ROZŠÍŘENÍ ČOV V PELHŘIMOVĚ

ZMĚNOVÝ LIST (ZL)

Rozšíření repase PS03 – ZL05

Pol. 03.02 – výměna pohonu a převodovky; úprava spojky

Pol. 03.02. Nabídka na rozšíření repase o výměnu míchacího soustrojí :

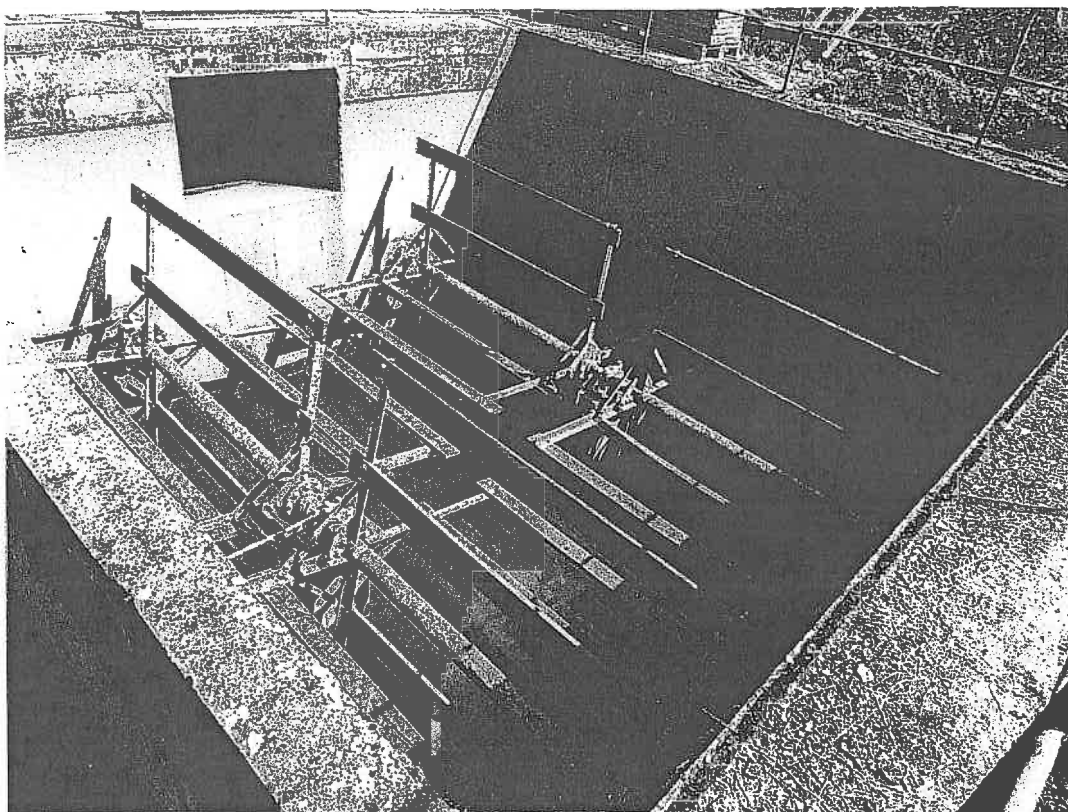
- Demontáž stávajících míchadel – 4 dvojice míchadel
- Demontáž pohonných jednotek míchadel – 4 ks
- Dodávka repasovaných míchadel materiál 1.4301/PP – 4 dvojice míchadel
- Dodávka nových ložisek
- Dodávka nového prostupového těsnění betonovou nádrží
- Montážní práce výše uvedeného zařízení
- Doprava zařízení
- Uvedení do provozu

Cena rozšířené repase celkem : 925.000,- Kč za 4 sady

Vliv na cenu : Navýšení 925.000,- Kč

Stávající stav pomaluběžných míchadel v terciárním čištění.

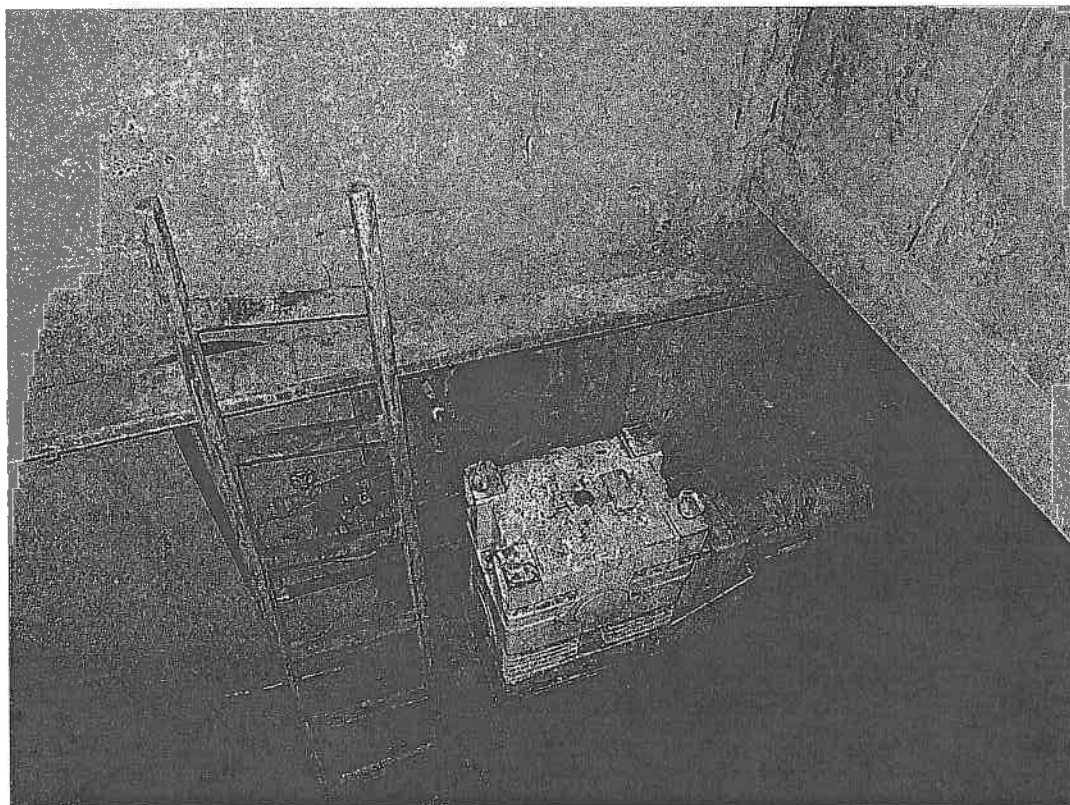
Pro stanovení rozsahu repase položek strojního zařízení bylo vycházeno z hodnocení reálného stavu zařízení v době tvorby koncepce technologického procesu pro ČOV (dokumentace pro stavební povolení 08/2008). Vzhledem k tomu, že míchací zařízení je pevně spojeno se zařízením umístěným pod hladinou vody v nádrži III. stupně ČOV a vzhledem k tomu, že míchání je pro funkci III.stupně čištění zásadní tak tato nádrž na stávající čistírně nemohla být vyřazena z provozu rozsah repase byl stanoven dle všech dostupných a viditelných znaků. V průběhu prací v roce 2014 bylo možno nádrž odstavit z provozu a provést detailní rekognoskaci stavu pohonů a zhodnotit reálný stav strojů. Z tohoto posouzení vyplynulo, že životnost dalších částí zařízení byla již vyčerpána a technický stav se stal nevyhovujícím. Tato situace nemohla být tedy v průběhu prací na zadávací dokumentaci předpokládána. Výše uvedená změna má pozitivní vliv na kvalitu a užité vlastnosti ČOV.

Pol. 03.02. Nabídka na rozšíření repase o výměnu míchacího soustrojí :

- Demontáž stávajících míchadel – 4 dvojice míchadel
- Demontáž pohonných jednotek míchadel – 4 ks
- Dodávka repasovaných míchadel materiál 1.4301/PP – 4 dvojice míchadel
- Dodávka nových ložisek
- Dodávka nového prostupového těsnění betonovou nádrží
- Montážní práce výše uvedeného zařízení
- Doprava zařízení
- Uvedení do provozu
